IMPIANTO DI COMPOSTAGGIO DI TREVIGNANO

**REALIZZAZIONE DEL COMPARTO DI DIGESTIONE ANAEROBICA E UPGRADING PER
LA PRODUZIONE DI BIOMETANO**

STUDIO DI FATTIBILITÀ TECNICA ED ECONOMICA C.I.G.: 7988540FBD

0.0	05/06/2020	 A. Conte	 F. Seni	 L. Bianchi	Prima emissione per risposta Richiesta Integrazioni Prot. N°2020/0021001
REV.	DATA	REDATTO	CONTROLLATO	APPROVATO	DESCRIZIONE
Codice elaborato:		Titolo elaborato:			
--		DOCUMENTAZIONE INTEGRATIVA

Figura 1. Estratto tav. 1 "Analisi del verde" ed estratto tav. 5 "Progetto del verde" con legenda

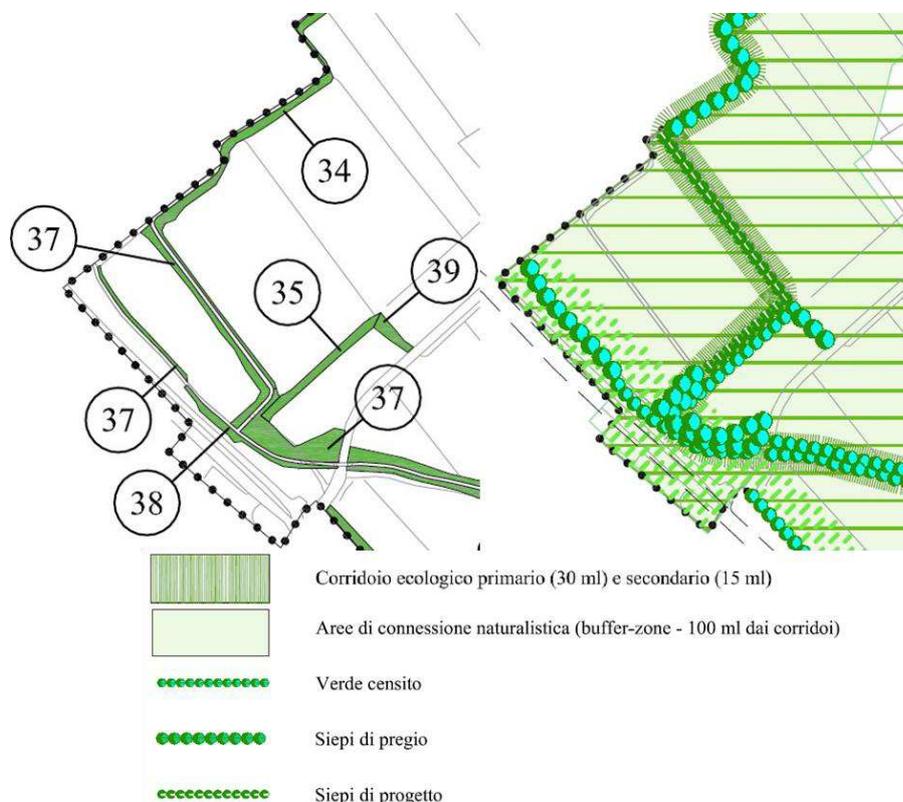
La vigente prima variante del Piano del Verde, approvata con D.C.C. n. 42 del 10/09/2014, individua nell'area d'intervento (come da estratti sotto riportati):

- la presenza dell'"area di connessione naturalistica" o "buffer zone", pari a 100m dal "corridoio ecologico secondario", normata dall'art. 26 del vigente Regolamento del Piano del Verde;

- la presenza di "siepi di pregio" censite con apposita scheda n. 37, di cui alla lettera a) dell'art. 30 del vigente Regolamento, ove, al comma 3, è consentita l'eliminazione delle medesime strutture vegetali solo per opere ed interventi di interesse pubblico la cui realizzazione interferisca in modo irreparabile e non ovviabile con le piante tutelate, in tutti gli altri casi l'estirpo, il taglio o la modificazione del sedime delle medesime è vietata;

- la presenza di "siepi censite" con apposite schede nn. 34-35-36-38-39, di cui alla lettera b) dell'art. 30 del vigente Regolamento, assoggettate, ai sensi del comma 4 dell'articolo citato, alle modalità d'intervento di cui agli artt. 25, 26 e 27 del Regolamento medesimo, in quanto all'interno dell'"area di connessione naturalistica" o "buffer zone" sopra citata;

- l'indicazione delle "siepi di progetto", collocate in corrispondenza del "corridoio ecologico secondario" sopra citato;

In conclusione, qualora ai fini dell'intervento in oggetto non sia possibile mantenere la "siepe di pregio" e le "siepi censite non di pregio" e vi sia sottrazione di superficie erbosa ricadente in "buffer zone", si ritiene sin d'ora necessario prevedere che le medesime vengano compensate ambientalmente mediante costituzione ex novo di superficie erbosa e siepi di analoga estensione e composizione - in base alle essenze indicate nelle relative schede e con le modalità contenute nel Prontuario del Piano del Verde - in area limitrofa perseguendo il principio dell'invarianza funzionale, con valutazione della compatibilità ambientale delle opere di modificazione permanente delle aree site in "buffer zone".

Considerando l'indicazione della "siepe di progetto" contenuta nella Tav. 5 "Progetto del verde" del vigente Piano del Verde, in corrispondenza del "corridoio ecologico secondario" che percorre i confini sud ed est dell'aerea in oggetto, l'ipotesi progettuale che si ritiene vada valutata e promossa consiste nella compensazione ambientale anche mediante la ricostituzione e rafforzamento del "corridoio ecologico secondario" citato, nonché all'individuazione di "barriere verdi" a mitigazione dell'area impianti sul fronte ovest dell'area oggetto d'intervento. L'implementazione del progetto in oggetto con la costituzione ex novo di siepi mono o plurifilare lungo i confini sud - est - ovest dell'area, si

Come si evince dalla Tav. 5.1 della variante del Piano del Verde, nell'area d'intervento sono presenti:

- "area di connessione naturalistica" o "buffer zone", pari a 100m dal "corridoio ecologico secondario";
- "siepi di pregio";
- "siepi censite";
- "siepi di progetto", collocate in corrispondenza del "corridoio ecologico secondario" sopra citato.

Tali aree di verde risultano invariate rispetto a quelle censite nella prima approvazione del Piano del Verde.

Poiché, la "Relazione tecnica interventi di rimboschimento" rispetta le modalità operative descritte dal Prontuario del Piano del Verde, gli interventi di risistemazione a verde in essa riportati si ritengono ancora validi e possono essere utilizzati anche per le aree di intervento oggetto di valutazione.

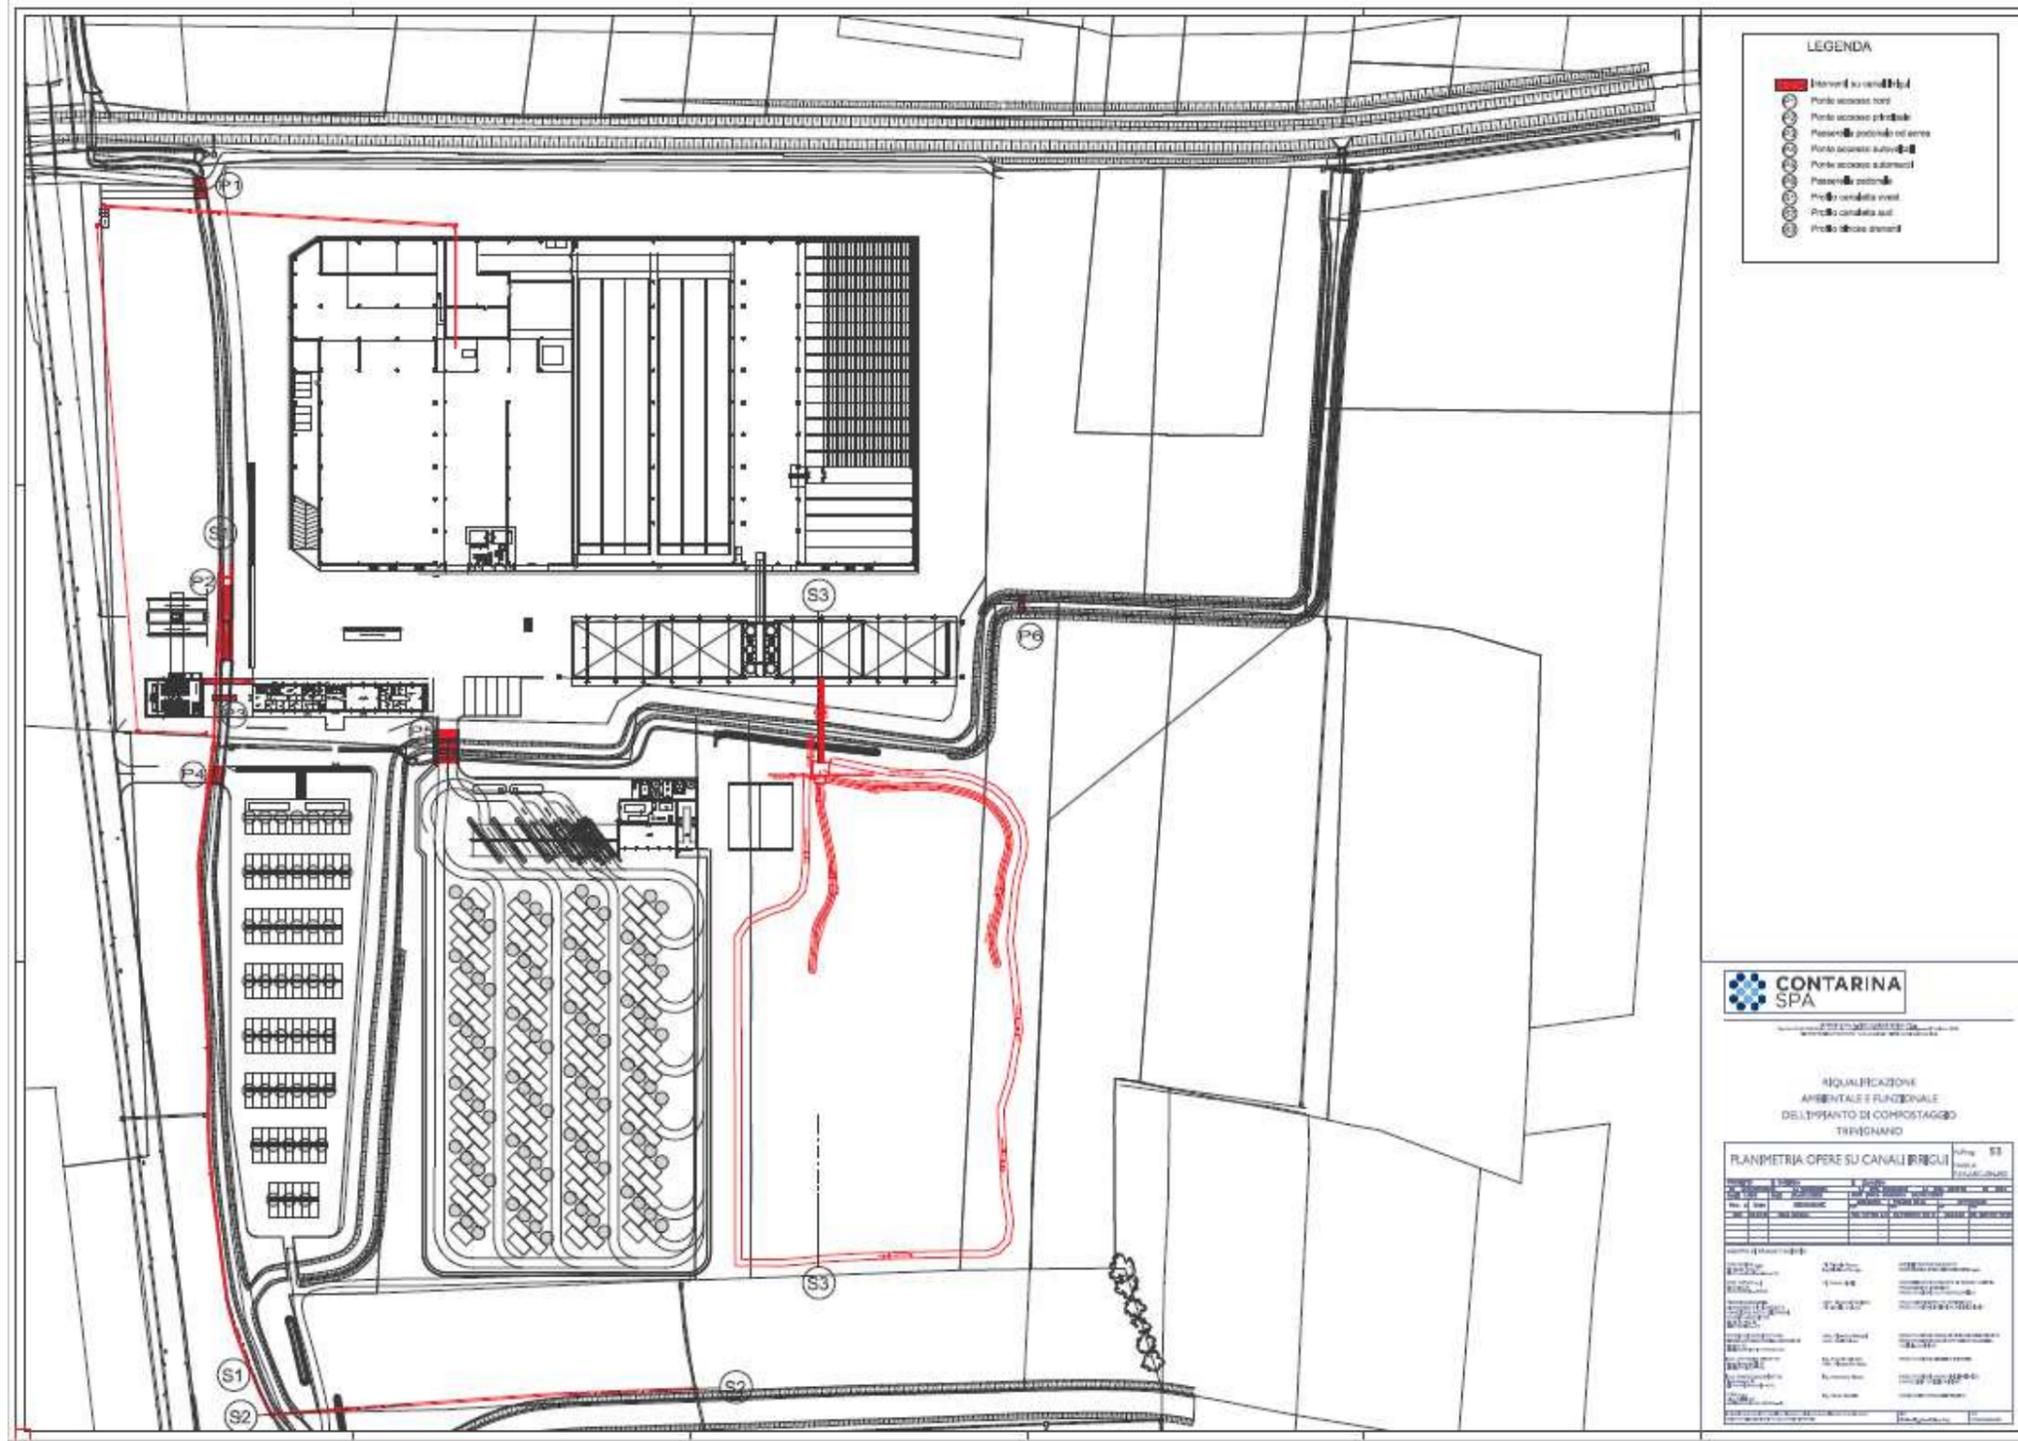
A tal proposito, riscontrando la presenza, nella ripresa fotografica aerea contenuta nella documentazione dello Studio di fattibilità in oggetto, di un ponte di attraversamento del canale consortile costituente confine tra i Comuni di Paese e Trevignano, non indicato nelle planimetrie dello studio medesimo, si ritiene vadano chiesti chiarimenti alla ditta sia in merito a tale ponte, che appare interrompere il corridoio ecologico secondario già citato, sia in merito al deposito di materiali visibile dalle riprese fotografiche aeree.

Si riporta di seguito la planimetria con l'indicazione dell'ubicazione dei ponti previsti nel progetto di "Riqualificazione ambientale e funzionale dell'impianto di compostaggio di Trevignano" e, quindi, autorizzati.

I ponti indicati sono posizionati sul canale Brentella di Postioma ad eccezione del P5 posto sul canale S.Zeno. Nel progetto si prevedeva la loro realizzazione mediante accostamento degli elementi scatolari prefabbricati con giunto a maschio e femmina e completati dalle spallette laterali in calcestruzzo con parapetti in grigliato metallico. Per il ponte P5 sul canale S. Zeno si prevedeva la sezione netta degli elementi scatolari pari a 220x170 cm.

Con la realizzazione del I stralcio del progetto "Riqualificazione ambientale e funzionale dell'impianto di compostaggio di Trevignano" sono stati realizzati solo il ponte P2 (ponte di ingresso) ed il ponte P6. La posizione di quest'ultimo, in particolare, sempre lungo lo stesso canale è stata modificata rispetto a quella originariamente autorizzata, al fine di rendere più agevoli le operazioni necessarie per la gestione delle aree verdi, del fitto depurazioni e delle vasche di rilancio.

Si riporta di seguito la planimetria con l'indicazione dell'ubicazione dei ponti P2 e P6 ad oggi realizzati. Come si evince da tale planimetria, il ponte di attraversamento del canale, visibile nella ripresa fotografica aerea contenuta nella documentazione dello Studio di fattibilità presentato per il progetto di "Realizzazione del comparto di digestione anaerobica e upgrading per la produzione di biometano", corrisponde al ponte P6 autorizzato la cui posizione è stata leggermente spostata lungo il canale in fase di realizzazione così come indicato nella SCIA presentata.

Figura 3. Schema gestione sezione biogas/biometano

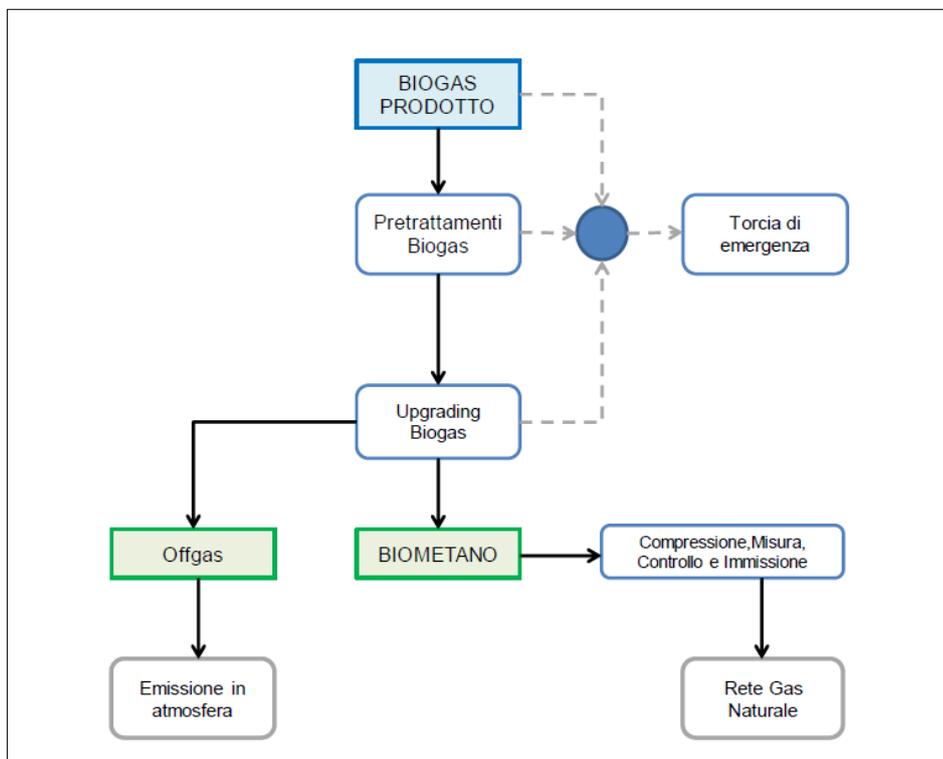
Per quanto riguarda le emissioni in atmosfera si chiedono chiarimenti relativamente alla TAV 14.0 - Planimetria punti di emissione in atmosfera, in quanto non compaiono i seguenti punti:

Inoltre, nelle relazioni tecniche descrittive del processo e dei relativi impatti ambientali, si rinvencono scarse informazioni sull'entità, sulla continuità/frequenza e sulla composizione di queste emissioni. Si rimanda pertanto alla commissione VIA la valutazione sulla completezza della documentazione e sulla necessità di eventuali approfondimenti.

La logica di gestione generale della sezione di biogas/biometano e la logica di gestione della torcia e della linea di offgas possono essere schematizzate come riportato dal seguente schema a blocchi.

Il biogas prodotto dal digestore viene allontanato mediante una linea collegata sia al sistema di upgrading sia alla torcia di emergenza.
